Norma considerada		Titulo del capítulo o del ensayo	N° DT
IRAM 2092-1;96			Conexión a la red de alimentación y cordones flexibles exteriores
Capítulo	Inciso		
25	25.7

2002-Mayo-18 Consulta de Shitsuke

Ejemplo de sobrecalentamientos en Kelvin, en la parte trasera de una cocina con horno incorporado.

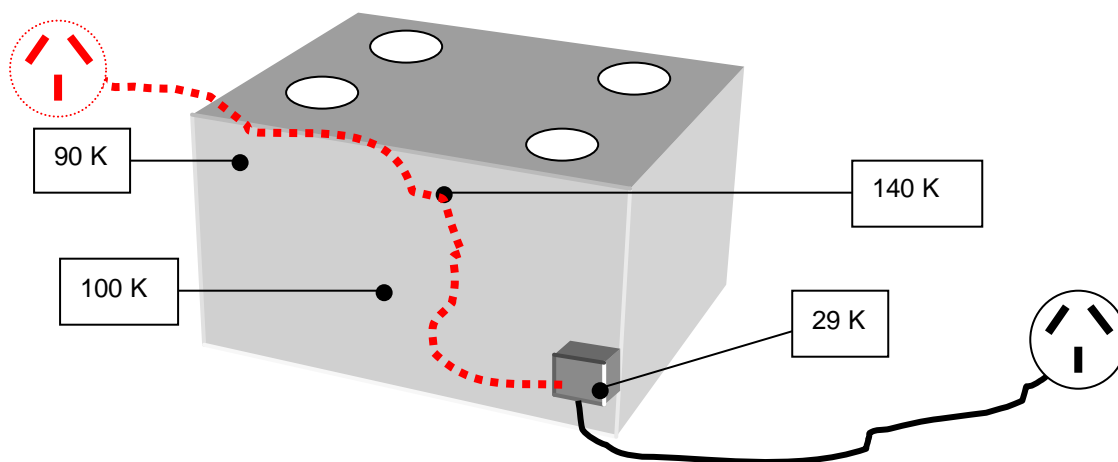
Cuando en las instrucciones no se indica la posición en el muro para el tomacorrientes fijo donde se conectara la cocina, normalmente se considera que el tomacorriente podra estar colocado en la posición mas desfavorable.

Al aplicar este criterio, el cordón de alimentación (trazo punteado en rojo) estara en contacto con partes donde los calentamientos supran los límites establecidos por las correspondientes IEC 60227 (HAR-VV) o 60245 (HAR-RR, HAR-NR, Etc.).

¿En estos casos, es correcto aceptar la aplicación de HAR-SS?
